Note explicative relative aux impacts dû à l'application réglementation PLUi sur le projet Data Hills

Avant-propos

La présente note analyse les impacts que l'application de la nouvelle réglementation du PLUi auront sur le projet.

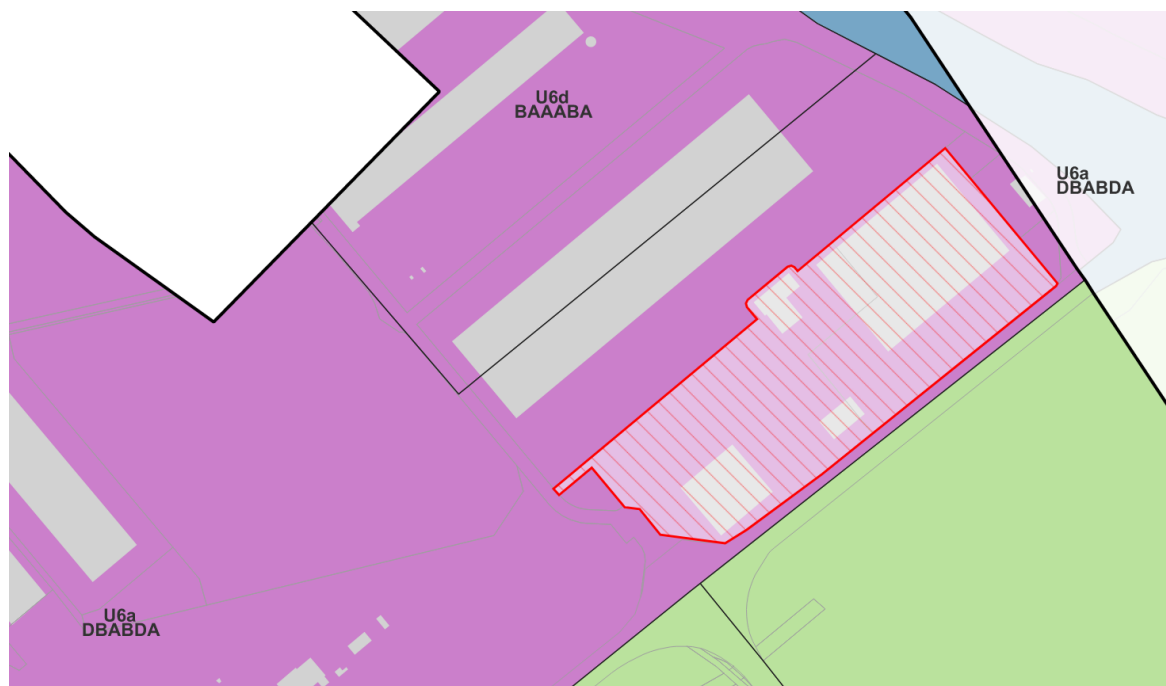
Il ressort 2 modifications à apporter au projet, toutes deux affectant les aménagements extérieurs du plan de masse :

- La prise en compte des nouvelles exigences sur l'aménagement de la marge de recul ;
- La prise en compte des exigences modifiées en matière de réalisation de places de stationnement.

Ces modifications ne modifient pas la nature du projet et n'augmentent pas son impact sur l'environnement.

Dispositions particulières concernant la bande de recul :

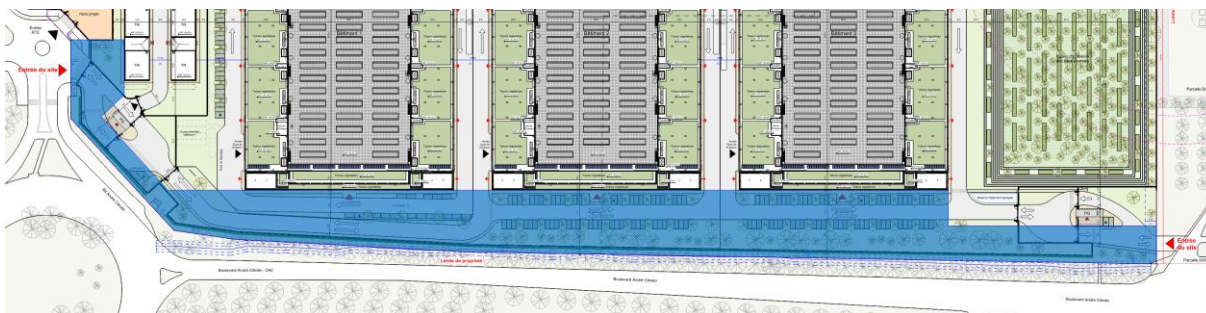
Pour permettre la réalisation du 50.1% de la bande de terrain à Sud du terrain en pleine terre plantée les voiries internes à la parcelle sont modifiées, la voie de circulation dédiée aux aires de stationnement à sud des bâtiments est supprimée.

Le tracé des voiries et des zones végétalisées est donc à adapter en conséquence. Cette adaptation n'entraîne aucune modification aux modalités et conditions d'accès et de desserte au site.

La superficie de la marge de recul depuis l'alignement doit être traitée majoritairement en espaces verts de pleine terre plantée.
